高浜発電所1・2(3・4)号機の設置変更に関する審査書の概要

平成28年5月13日

審査結果

②原子炉格納容器頂部遮へい設置

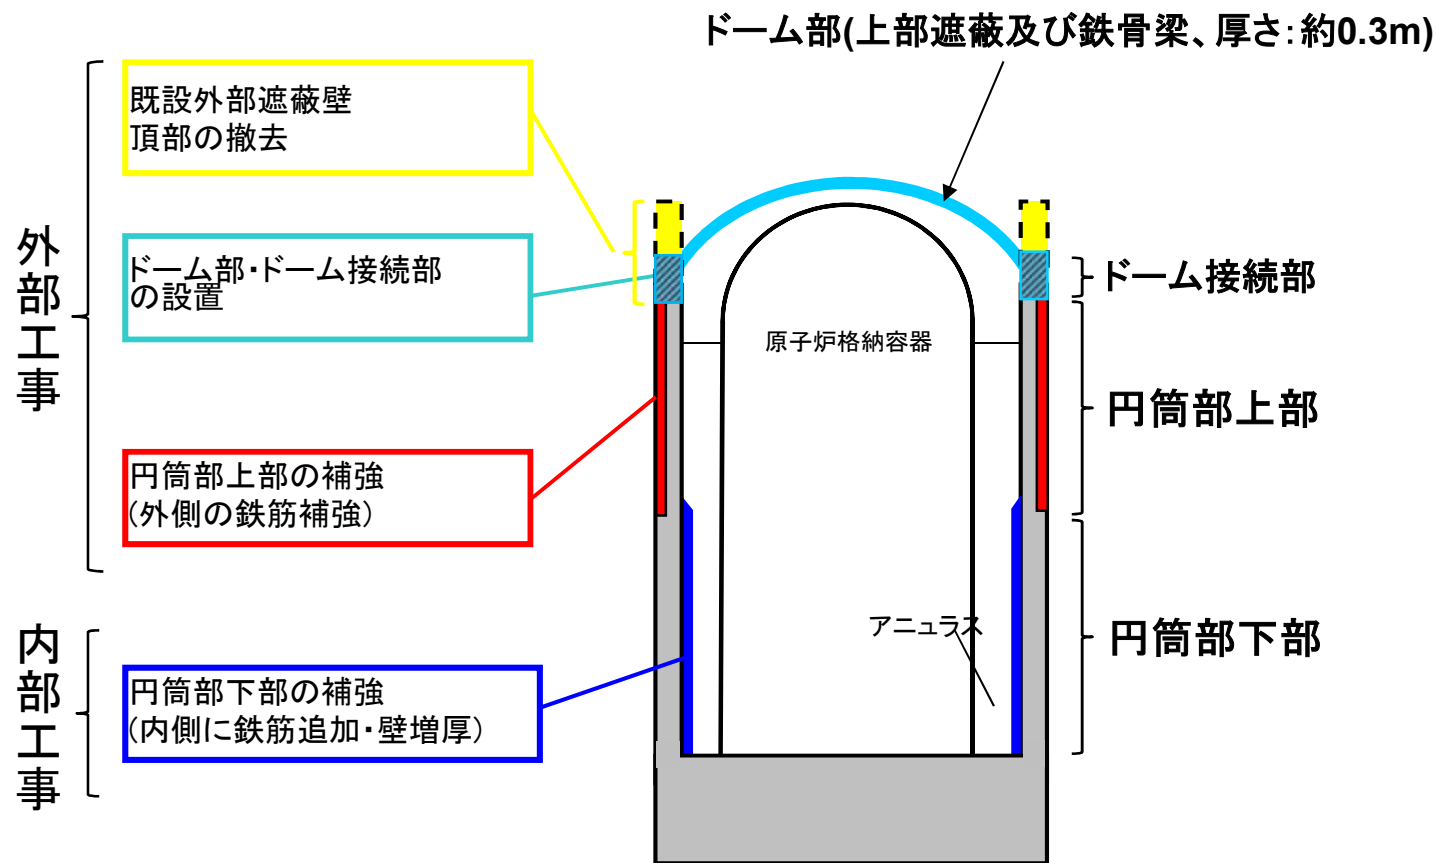
- 1号炉及び2号炉では、被ばく低減のため、格納容器頂部改造工事を実施
(格納容器外部遮へいが円筒状であり、頂部(ドーム部)に鉄筋コンクリート造の遮へいを設置)

審査結果: 耐震性などに関し一体性のある構造体であることを確認

③原子炉下部キャビティ直接注水設備の設置

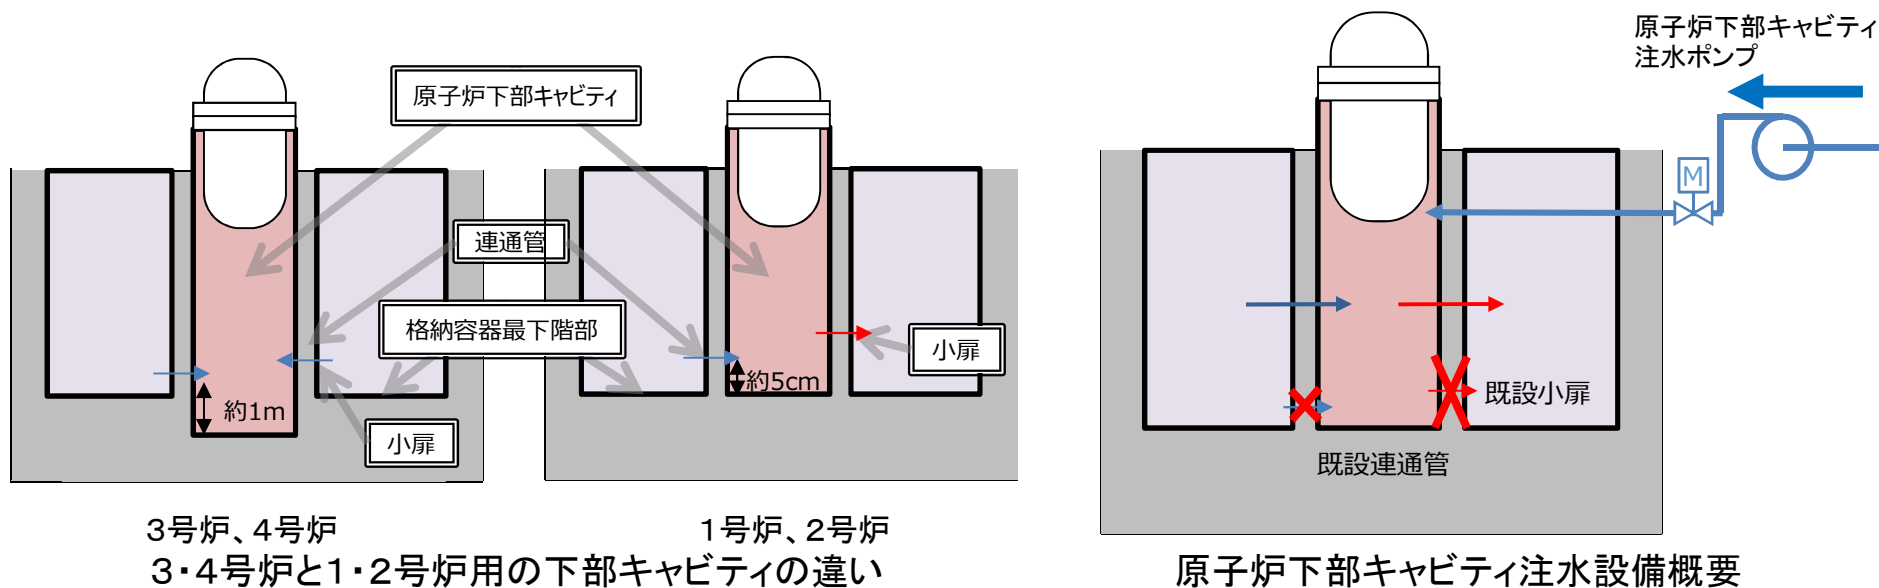
- 1号炉及び2号炉では、原子炉格納容器下部の高低差がほとんど無いため、原子炉格納容器へのスプレイ注水では原子炉下部キャビティに水が溜まりにくい
- 原子炉下部キャビティへ直接注水する設備の設置と手順の整備

審査結果: 原子炉下部キャビティへの注水を行う設備、手順等について
妥当なものであることを確認

② 1～4号用緊急時対策所の設置

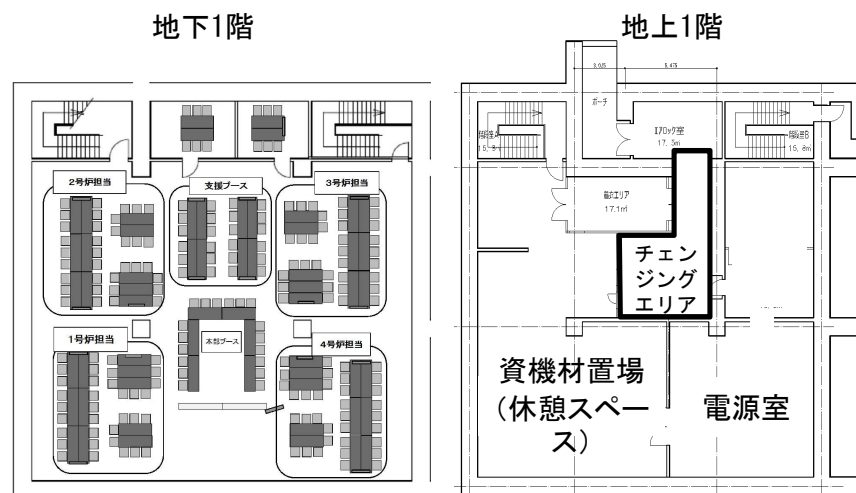
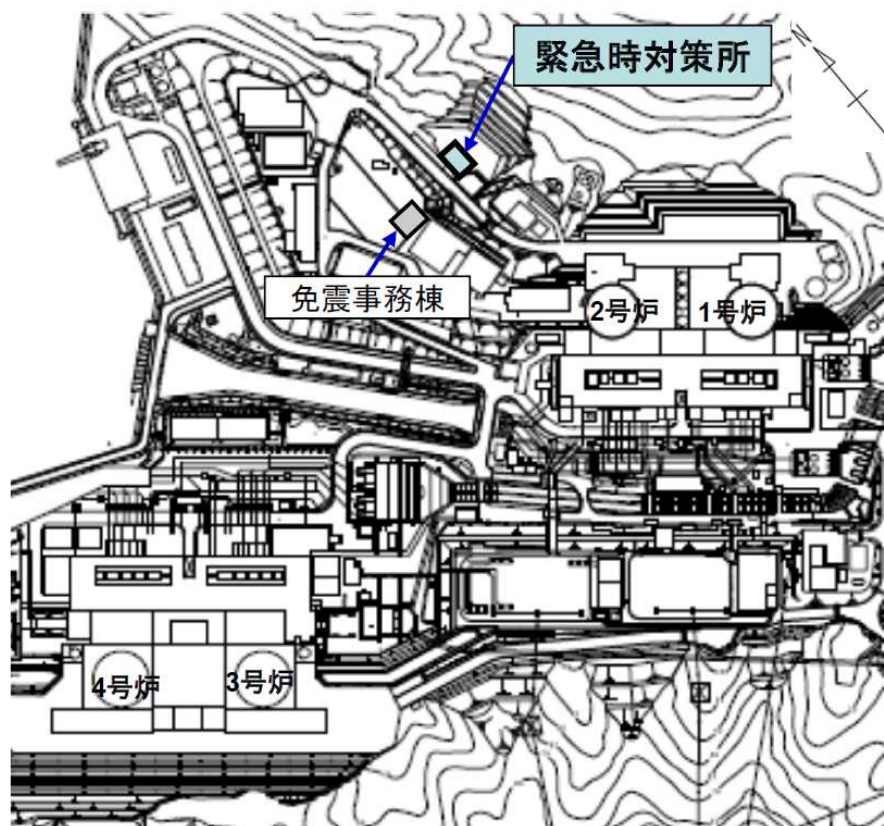
- 耐震構造:地上1階地下1階、有効面積約750㎡、約200名収容

審査結果: (次の事項を確認)

- 緊急時対策所内の要員の実効線量が7日間で100mSvを超えない
- 情報を把握し、発電所内外との通信連絡を行う設備を備える
- 必要な指示を行う要員が収納できる

基準地震動

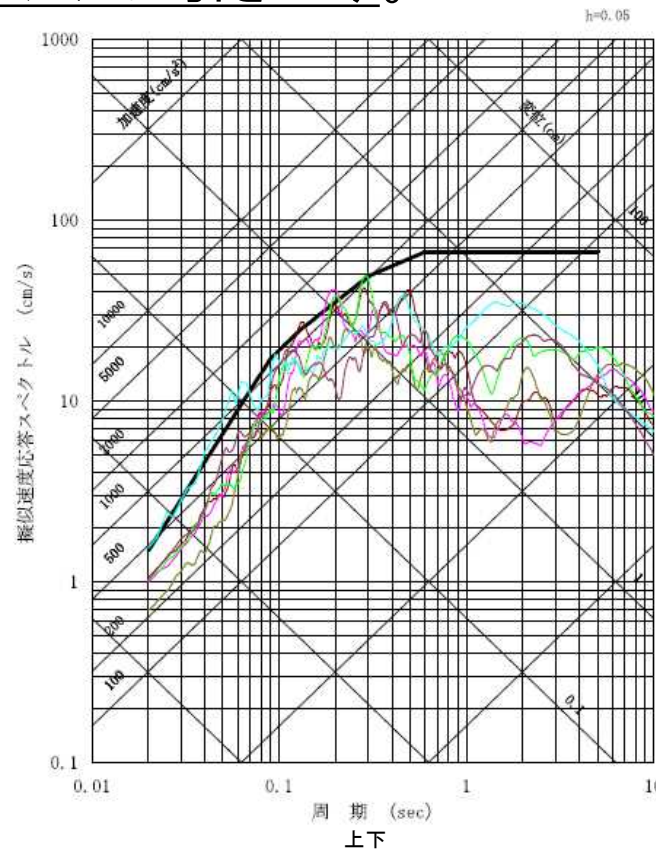
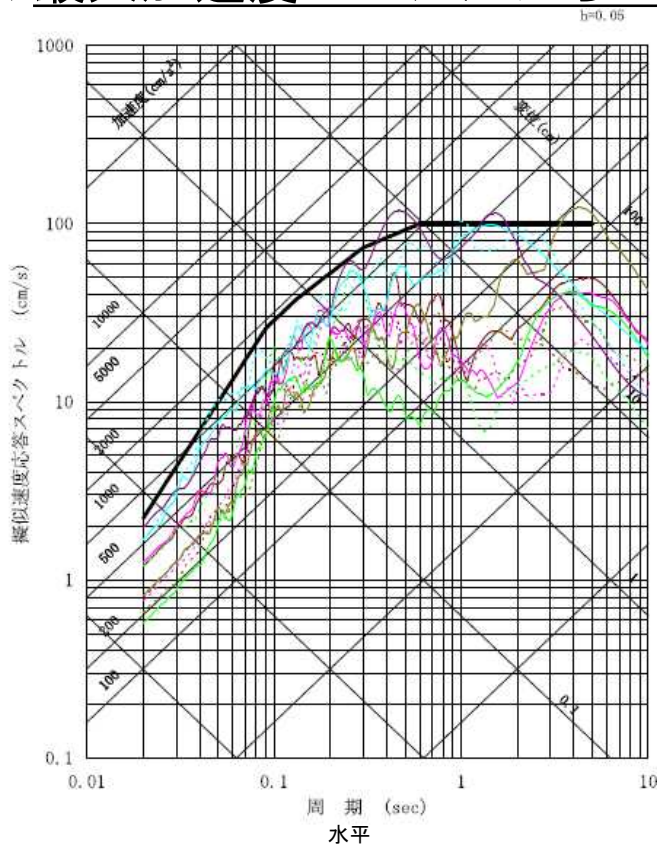
- 周辺活断層について、事業者は、申請当初FO-A~FO-B断層の2連動として評価。審査において、熊川断層の連動も考慮する必要性を指摘し、3連動としての評価に変更。
 - ・有識者にも審査会合に参加いただき、両断層の連続性について評価。
 - ・FO-A~FO-B断層と熊川断層との間に断層の有無が不明瞭な区間が相当あり、連動を否定することは難しい。
 - ・3連動を考慮することにより、FO-A~FO-B断層(長さ35km、マグニチュード7.4)ではなく、FO-A~FO-B~熊川断層(長さ63.4km、マグニチュード7.8)として地震動を評価
- 高浜の地下構造の調査等に基づき、震源断層上端深さを申請当初の4kmより浅い3kmで評価。
- 震源を特定せず策定する地震動として、全サイト共通の北海道留萌支庁南部地震だけではなく、地域性を考慮して鳥取県西部地震の震源近傍での観測記録に基づく地震動を追加。

申請当初の最大加速度550ガルから700ガルに引き上げ。

燃料被覆管温度の推移

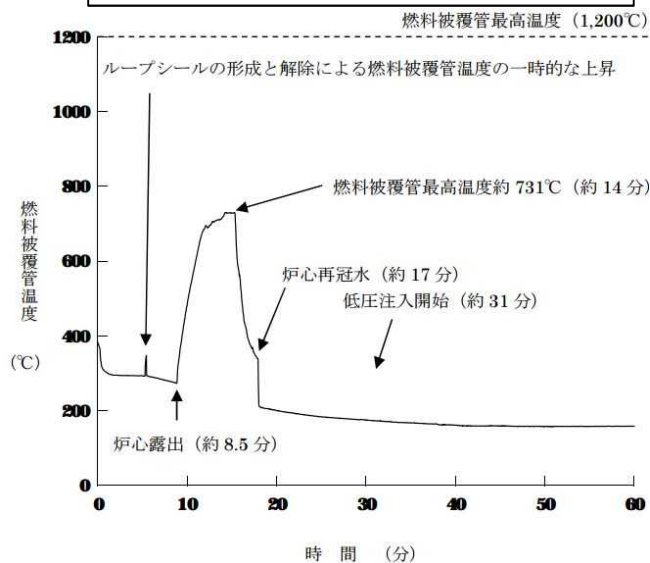
燃料被覆管最高温度は1200°C以下を満たしている(下図)。

申請者の解析結果について、申請者が使用した解析コード、解析条件の不確かさを考慮しても、炉心損傷防止対策の評価項目を満足していること、対策及び復旧作業に必要な要員及び燃料等から、対策が有効なものと判断。

格納容器圧力の推移

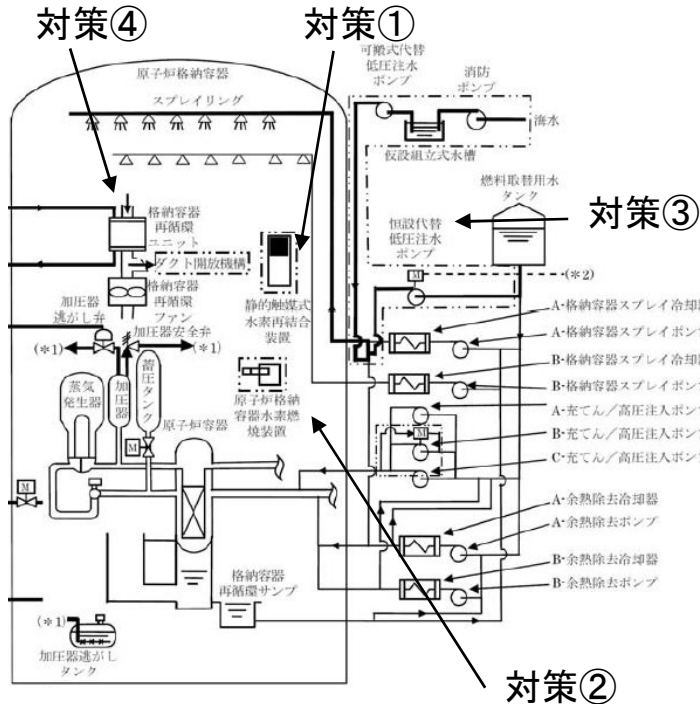
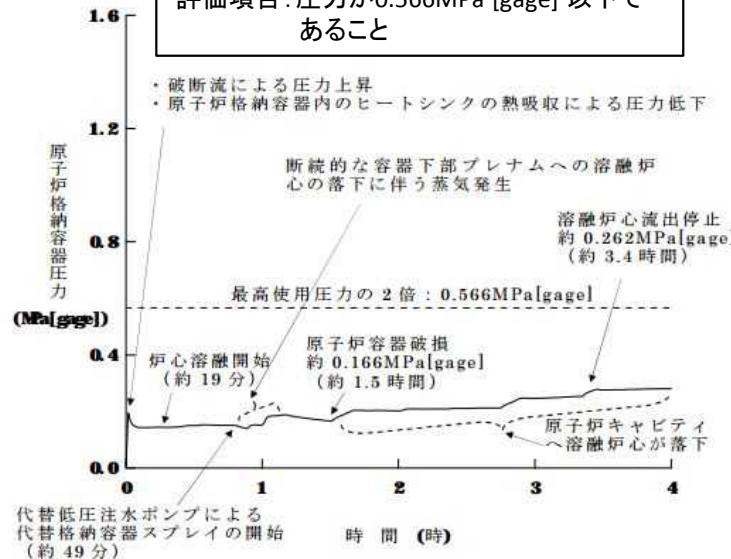
評価項目: 圧力が0.566MPa [gage] 以下であること

申請者の解析結果について、申請者が使用した解析コード、解析条件の不確かさを考慮しても、格納容器破損防止対策の評価項目を満足していること、対策及び復旧作業に必要な要員及び燃料等から、対策が有効なものと判断。

水素濃度の推移

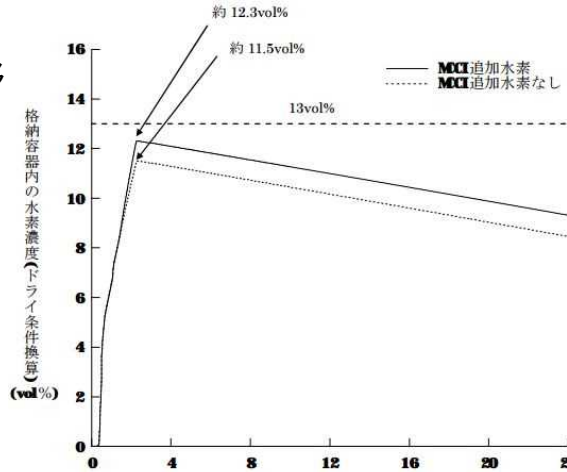
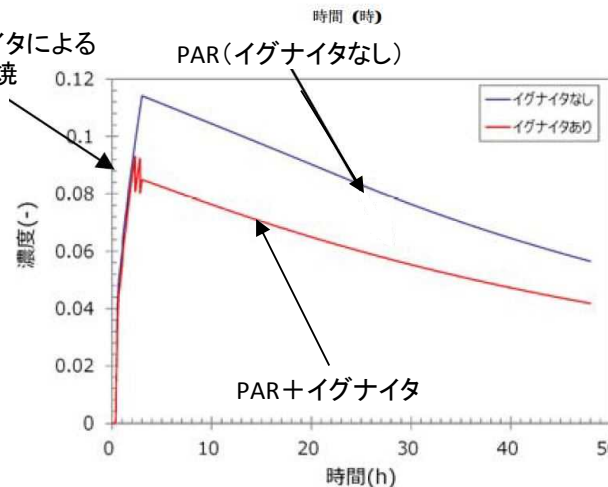
- 水素濃度の最大値は以下の通りとなった。炉心の75%のジルコニウムが反応した場合(規制要求)は約11.5%。さらにMCCIに伴い発生する水素の不確かさを考慮し、保守性を入れて評価した場合は約12.3%(右上図)となり、13%以下を満足した。
- 上記はPARのみの評価結果であるが、実際には、これに加えてイグナイタの効果も期待できるため、申請者の評価は十分に保守的である(右下図、赤線)。

申請者の解析結果について、申請者が使用した解析コード、解析条件の不確かさを考慮しても、格納容器破損防止対策の評価項目を満足していること、対策及び復旧作業に必要な要員及び燃料等から、対策が有効なものと判断。また、イグナイタは、水素が頂部に成層化する可能性も考慮して、格納容器ドーム部頂部付近にも設置することを確認。
